BOLLETTINO - BULLETIN

TECNICO • TECHNICAL	●	GRUPPO • GROUP	4
RICAMBI • SPARE PARTS	●	NR • NO	66
INFORMAZIONI • INFORMATION		DATA • DATE	12-04

MODELS: Chainsaws 171 - 181
SUBJECT: New Euro 1 carburettor

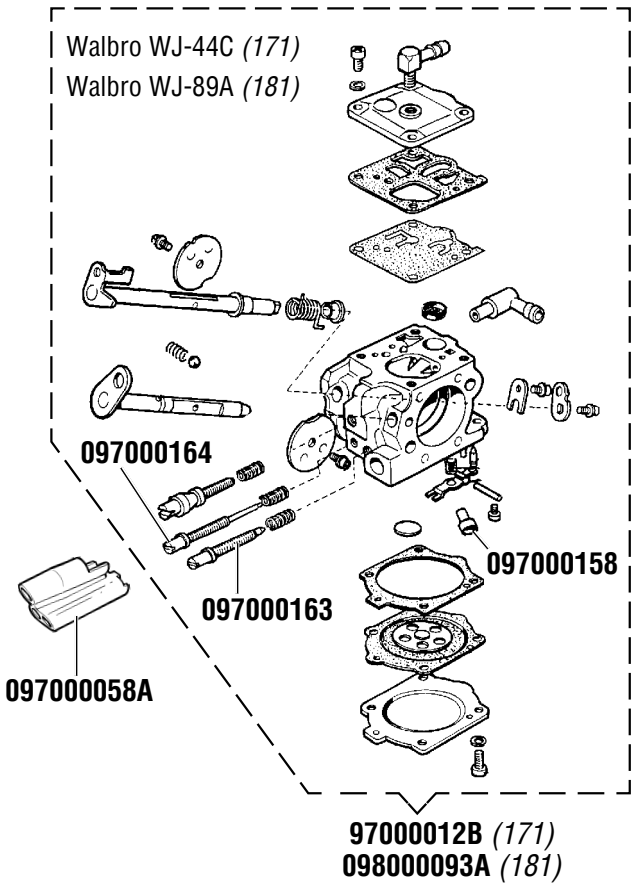
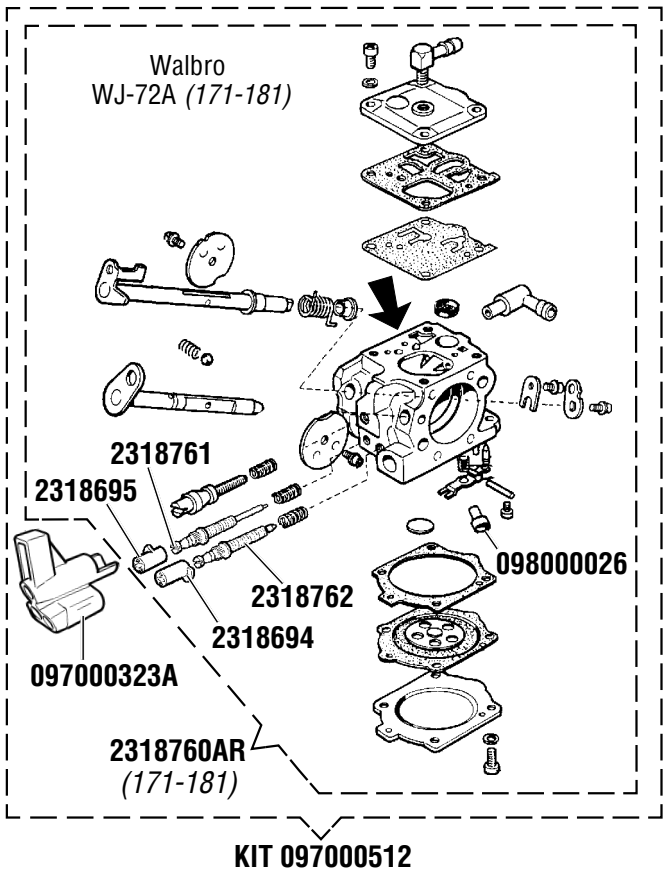
DESCRIPTION: Product improvement: introduction of new carburettor Walbro WJ-72A to replace Walbro WJ-44C and WJ-89A, in compliance with directive 97/68/CE+2002/88/CE (Euro1) on the reduction of gaseous and particulate emissions.

INTERCHANGEABILITY: Yes, using kit p/n 097000512

PARTS AVAILABILITY: Carburettor assemblies p/n 97000012B and p/n 098000093A will be supplied until final depletion of stock, whereas all single parts of old assemblies continue to be available.

CUT-IN DATE: November 2004, machine product code changes with addition of suffix “E1”. The machine is also identifiable by the presence of a special sticker (Euro1).
